Změnový list číslo 40	
Identifikace akce	
Název akce:	Výstavba Multifunkční sportovní a kulturní haly v Brně
Číslo akce SMVS:	-
Objednatel:	I. Statutární město Brno II. ARENA BRNO, a. s. III. Brněnské komunikace a.s. IV. Teplárny Brno, a.s.
Zastoupen:	Objednatelem
Zhotovitel:	HOCHTIEF CZ a.s., Plzeňská 16/3217, 150 00 Praha 5
SPST:	Společnost INVIN, RUBY, INFRAM a CM
Projektant:	Projektová dokumentace 1 - Arch.Design, s.r.o. a A PLUS a.s. Projektová dokumentace 2 - PK OSSENDORF s.r.o.
Předmět změnového listu	
Osvětlení sjezdové rampy, SO 101 Hala	
Část díla dotčená změnovým listem	
Rampa, elektroinstalace, kabelové trasy	
Popis změny, popis technického řešení	
Původní řešení dle smluvní (tendrové) dokumentace :	
V původním řešení bylo uvažováno s 12 ks svítidla VO1, 10 ks svítidel VO2, dále 34 ks svítidel VO3 a tomu odpovídající množství kabeláže.	
Nové řešení :	
Svítidlo VO2 není součástí dokumentace pro DPS, ale bylo uvedeno ve výkazu a rozpočtu, takže je toto svítidlo z nového řešení vypuštěno. Svítidlo VO1 se již nevyrábí a část osvětlení rampy v návrhu chybí. U svítidla VO3 byl proveden návrh novějšího modelu svítidla. Z výpočtu vzešel nový návrh umístění a počtu svítidel VO1

Venkovní scéna / Výpočtové plochy (přehled výsledků)

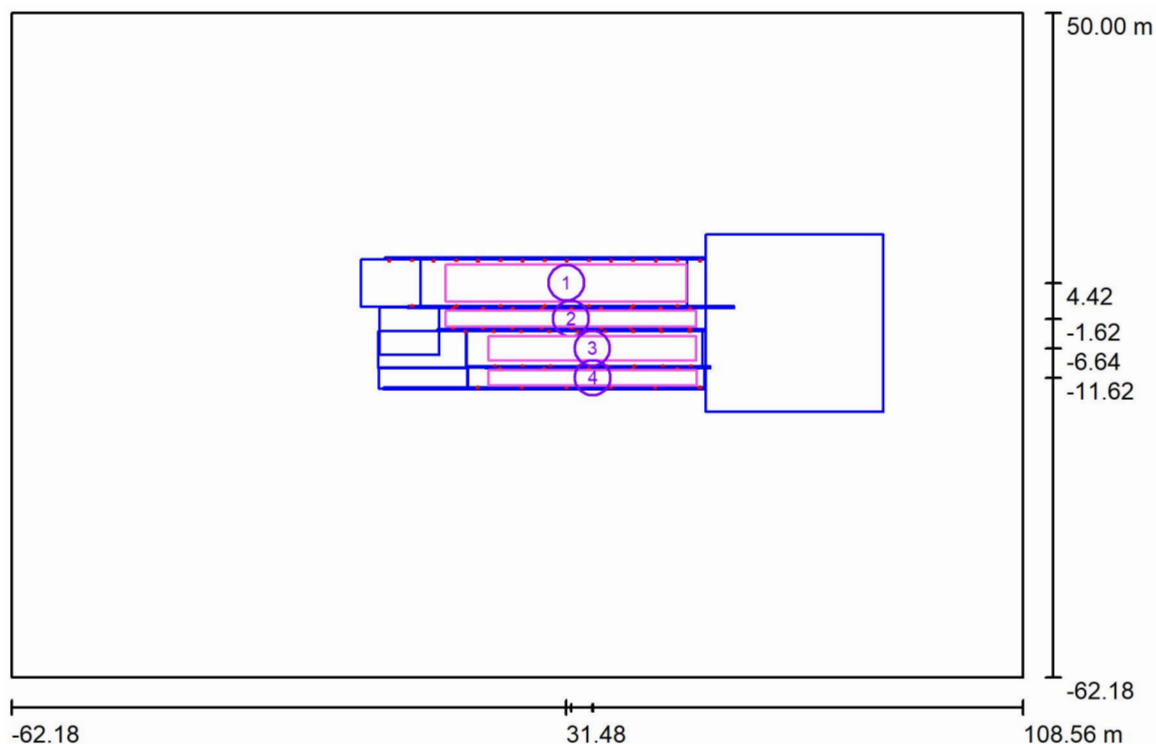
Na základě dotazů Hochtief, na upřesnění umístění a počtu svítidel VO1, VO2, VO3 na sjezdových rampách do garáží, jsme za autorský dozor provedli kontrolu návrhu.

Při kontrole bylo zjištěno, že svítidlo VO2 není součástí návrhu, ale pouze výkazu a rozpočtu. Jednalo se o zrušený typ osvětlení z dokumentace pro stavební povolení a není součástí návrhu DPS.

Dále bylo zjištěno, že svítidlo VO1 se již nevyrábí a část osvětlení rampy v návrhu chybí.

Z toho důvodu byla navržena záměna podobného typu a proveden nový světelný výpočet pro všechny části sjezdové rampy.

Z výpočtu vzešel nový návrh umístění a počtu svítidel VO1 a VO3; u svítidla VO3 byl proveden návrh novějšího modelu svítidla (jiné světelné a el. parametry).

Ověřila jsem počet svíidel VO3 na rampě a je jich 54 ks.

Č.	Označení	Typ	Rastr	E_m [lx]	E_{min} [lx]	E_{max} [lx]	E_{min} / E_m	E_{min} / E_{max}
1	RA 1 Rampa - šikmina	svisle	43 x 5	45	24	71	0.535	0.339
2	RA 2 Rampa - šikmina	svisle	67 x 5	51	24	105	0.465	0.224
3	RA 3 Rampa - šikmina	svisle	41 x 5	47	21	77	0.441	0.268
4	RA 4 Rampa - šikmina	svisle	65 x 5	58	35	80	0.598	0.432
